RENESAS TECHNICAL UPDATE

製品分類	MPU & MCU	発行番号	TN-16C-A197A/J	Rev.	第1版
題名	R32C/157グループハードウェアマニュアルの誤記訂正		情報分類	技術情報	
適用製品	R32C/157グループ	対象ロット等	関連資料	R32C/157グループ ハードウェアマニュアル Rev.1.01 (RJJ09B0539-0101)

R32C/157グループハードウェアマニュアル Rev.1.01において誤記がありましたので、以下のとおり訂正いたします。

図7.1 クロック発生回路のブロック図

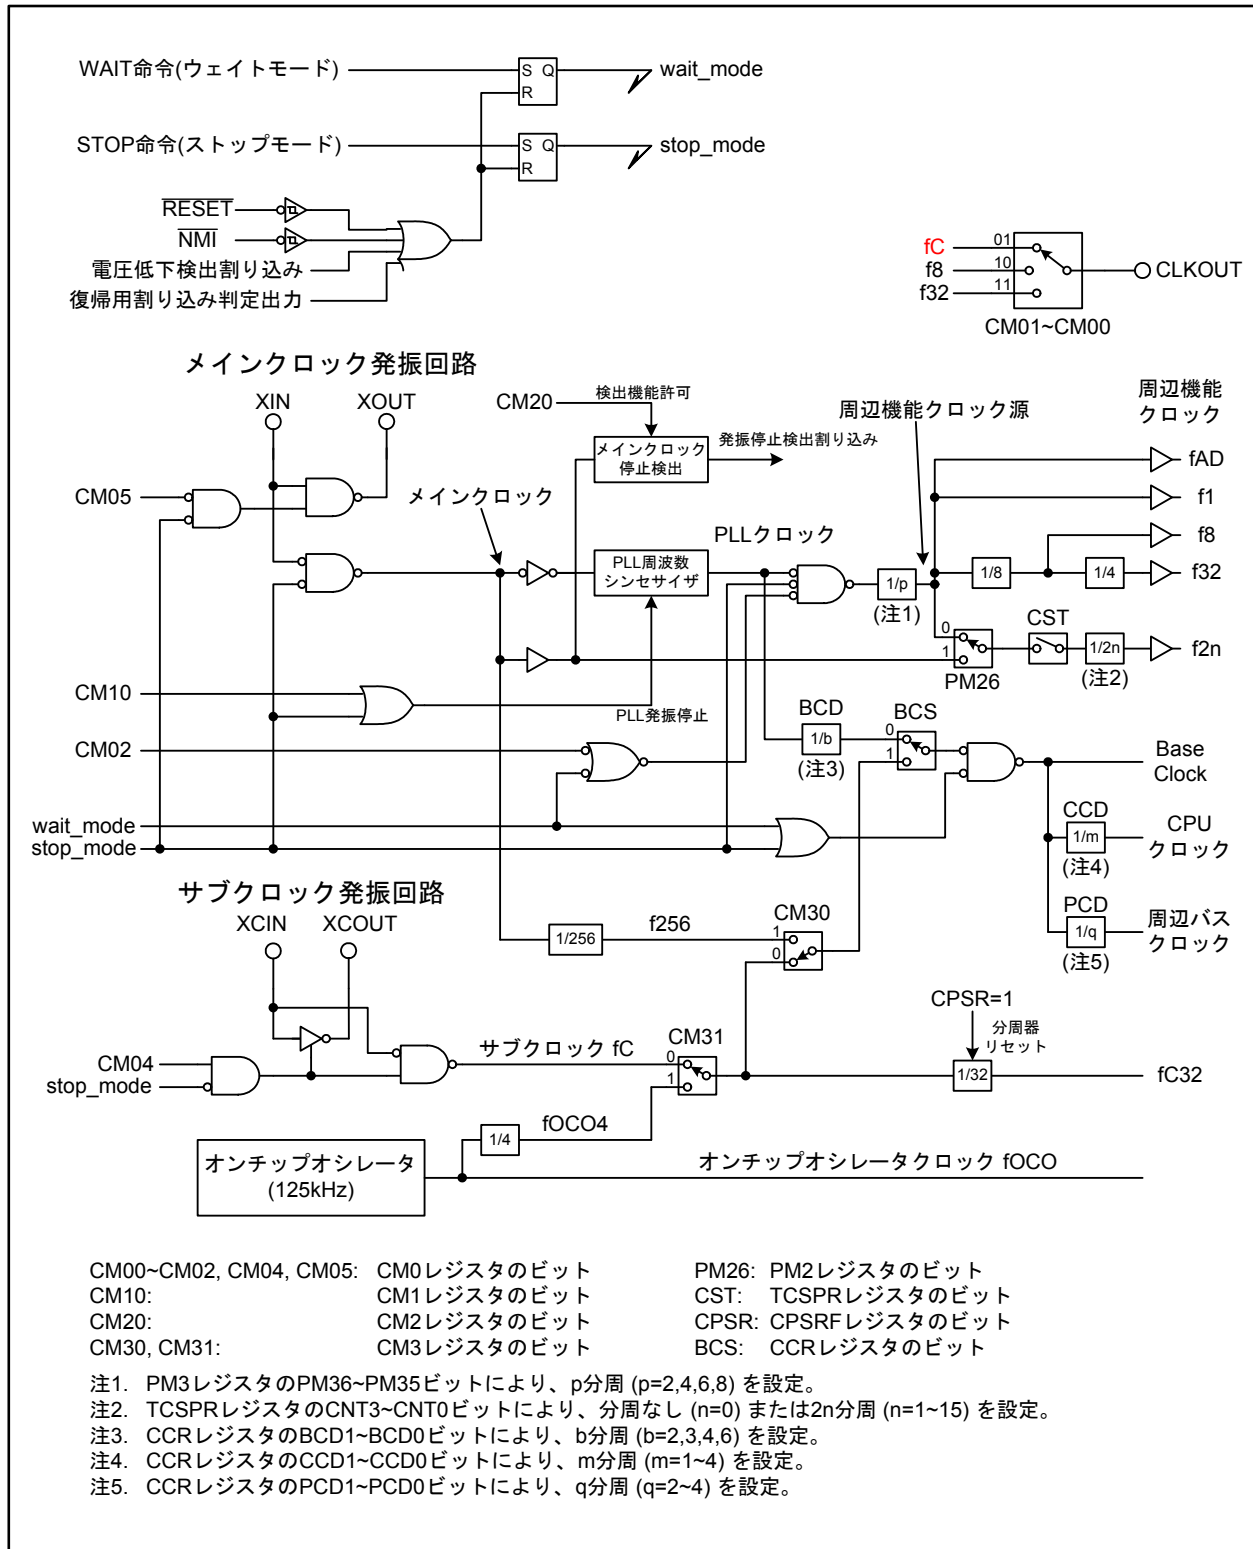
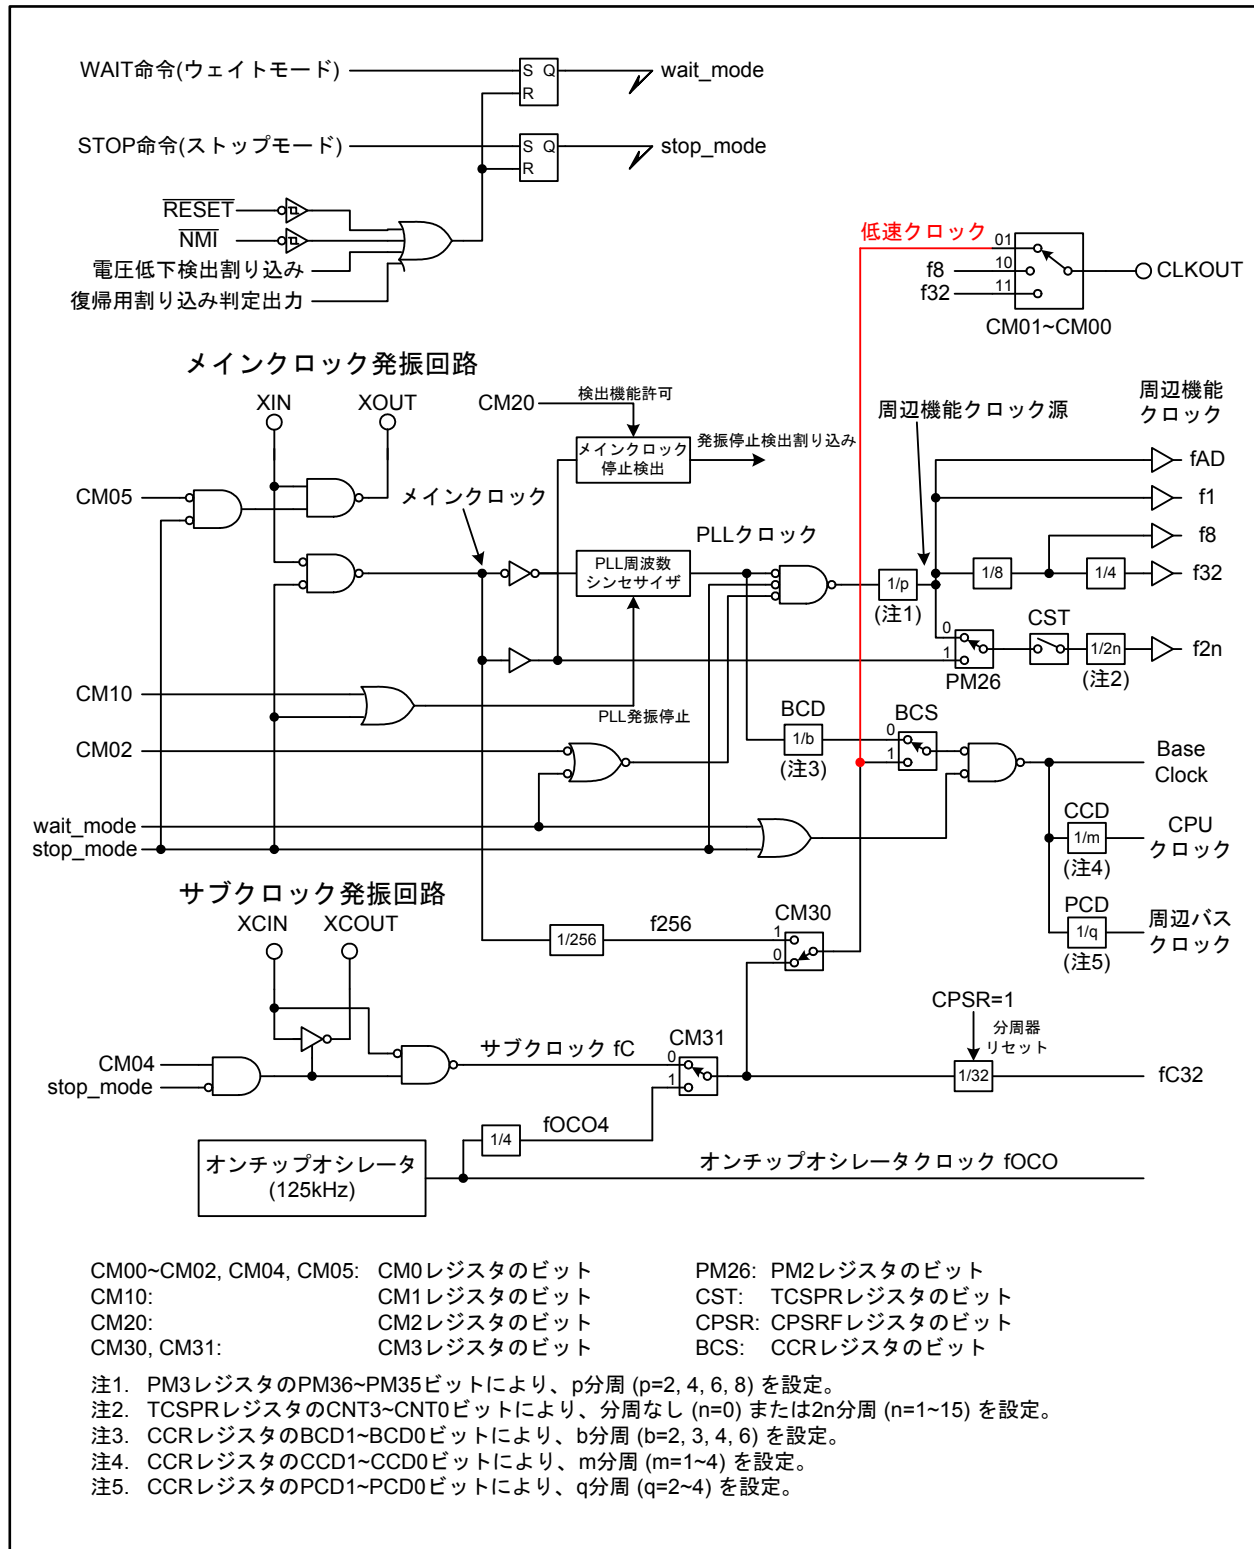
図7.1を以下のとおり訂正いたします。

図10.8 割り込み優先順位判定回路

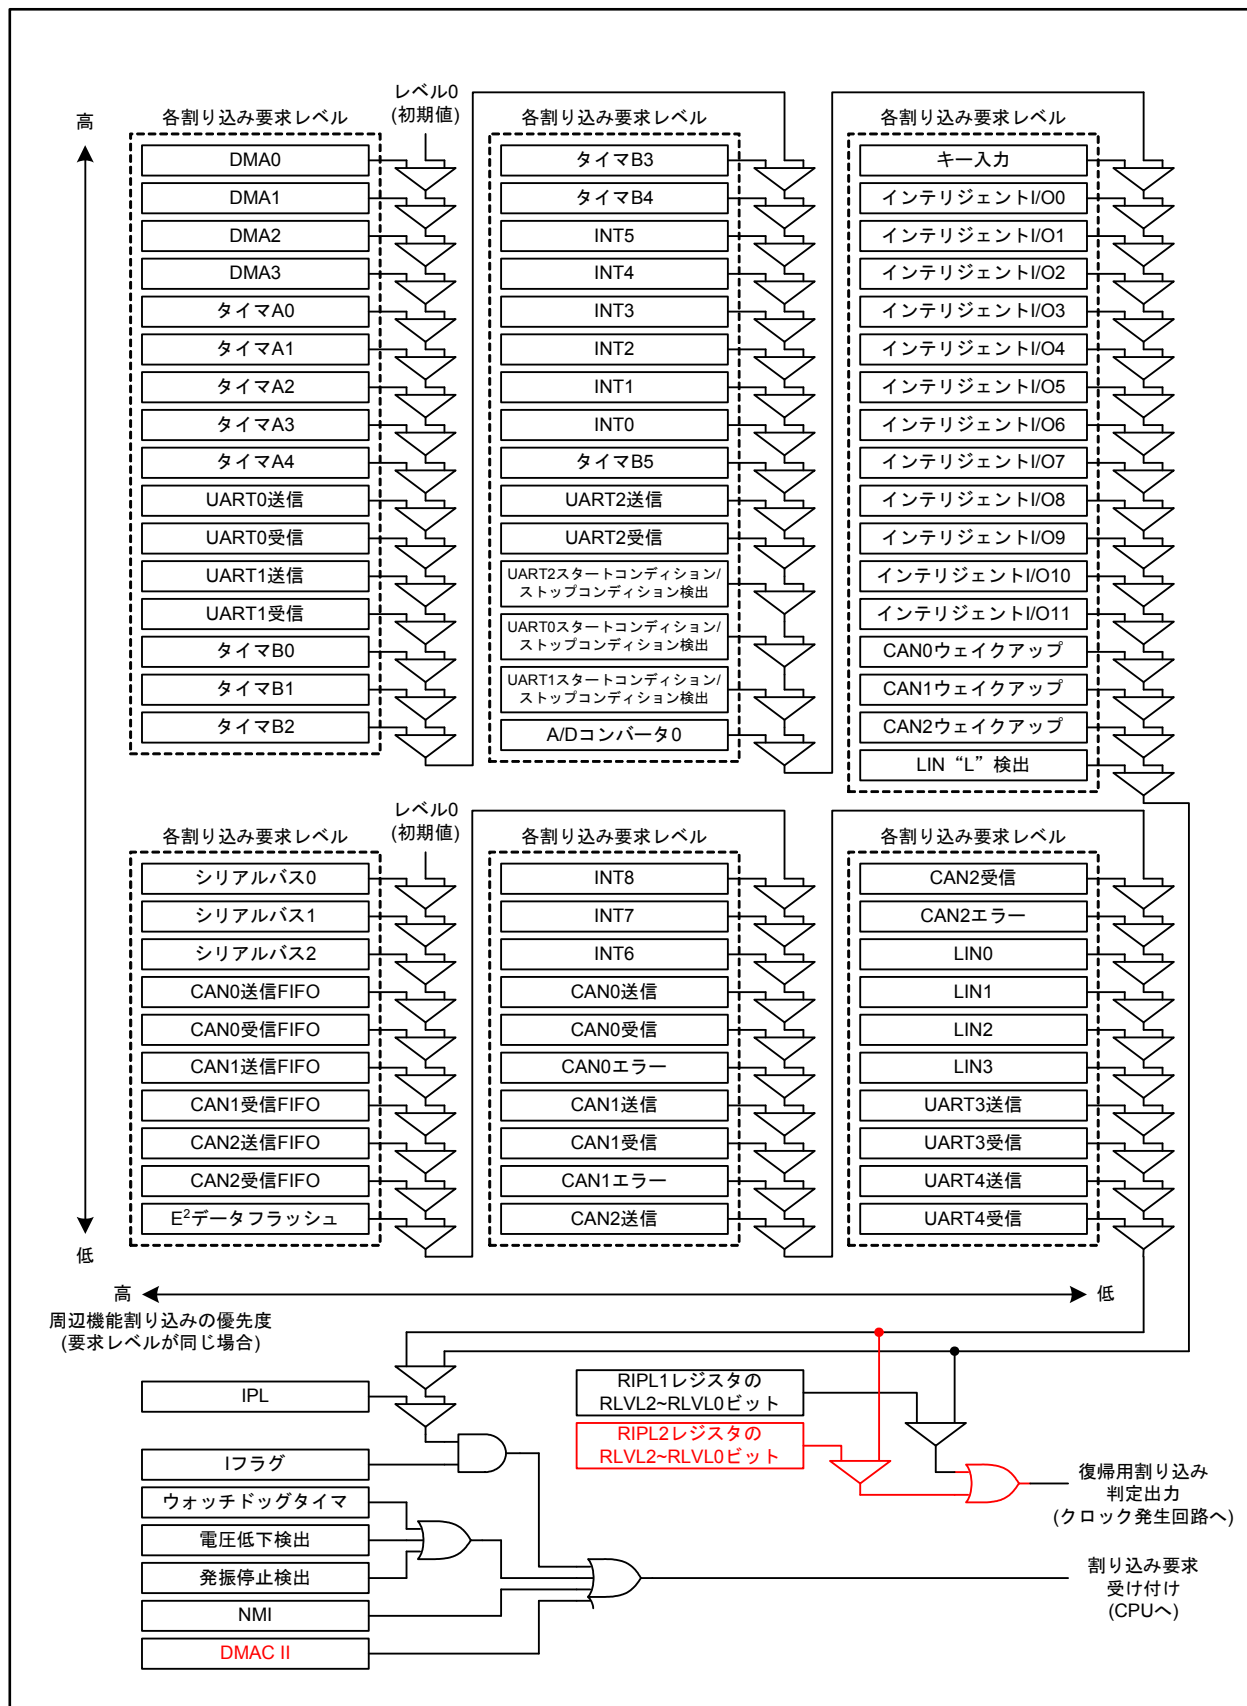
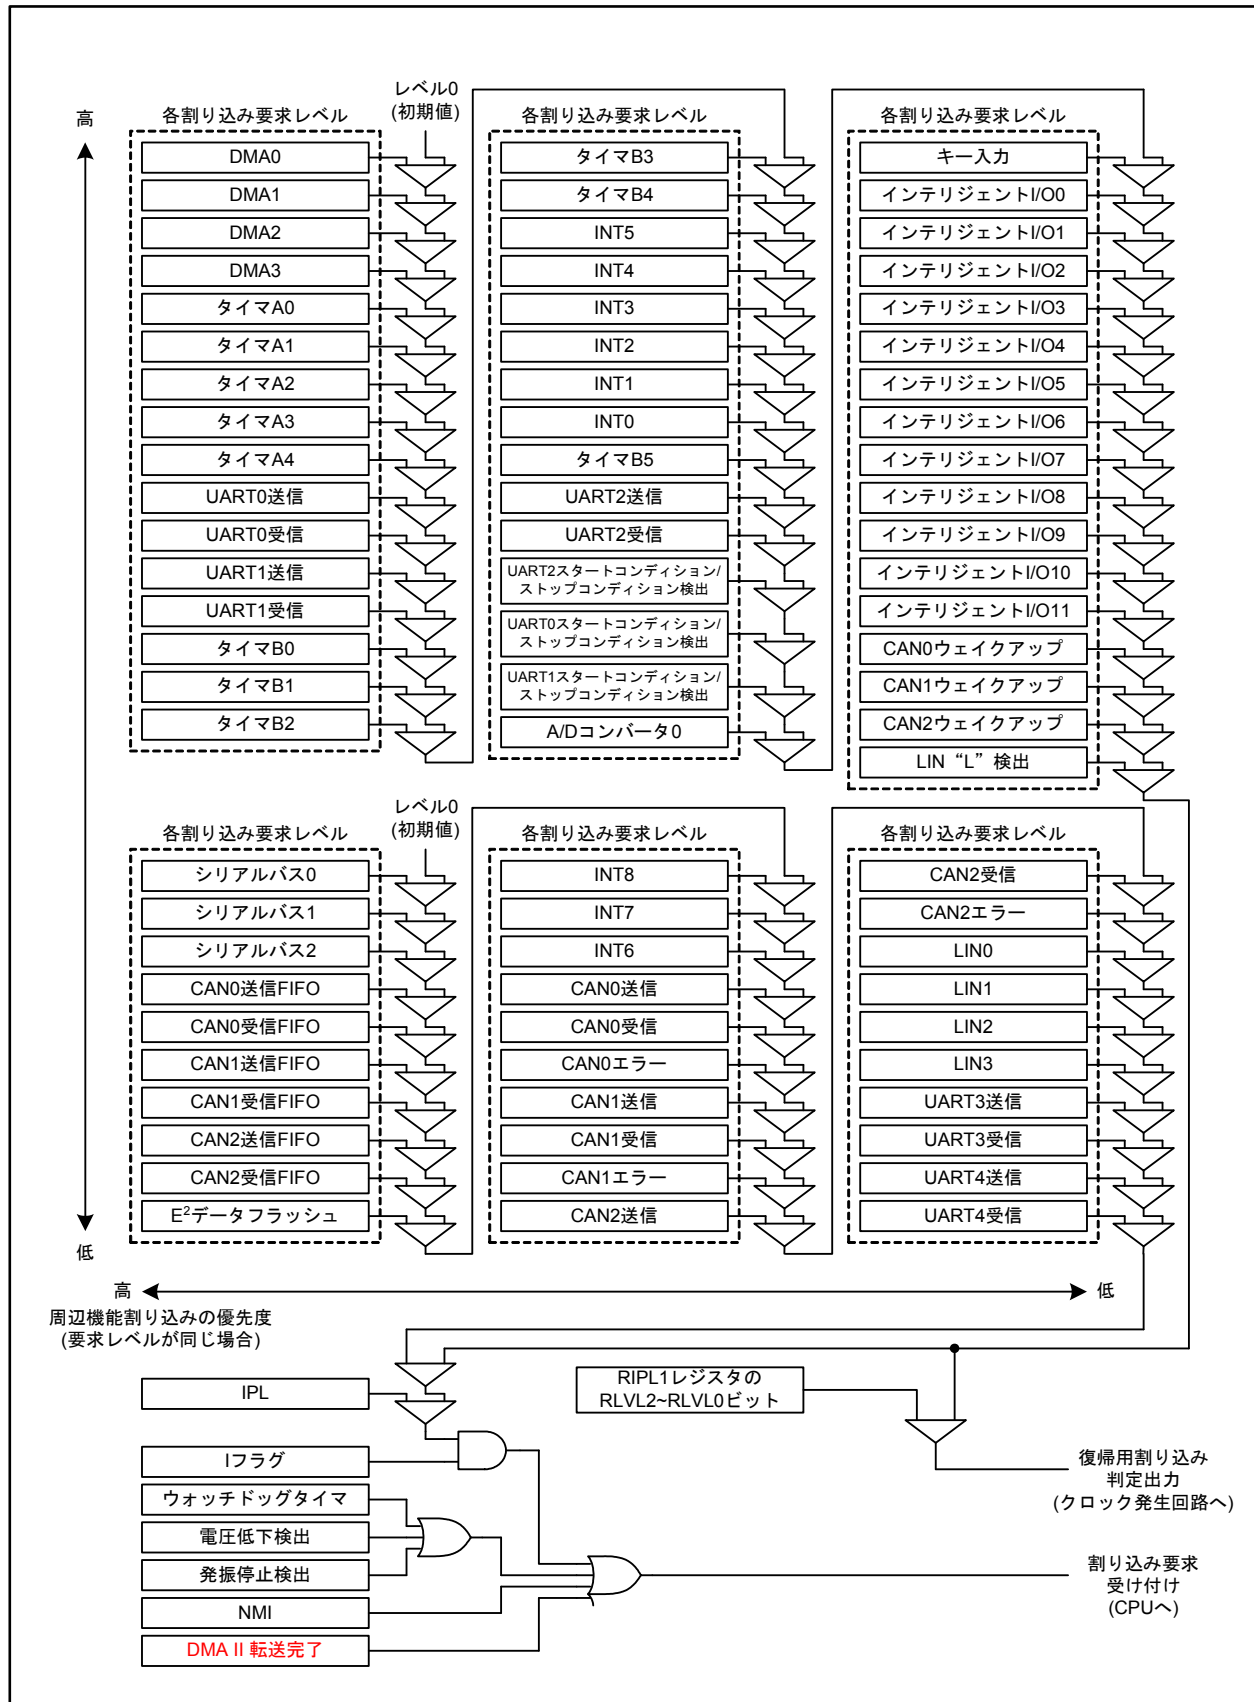
図10.8を以下のとおり訂正いたします。
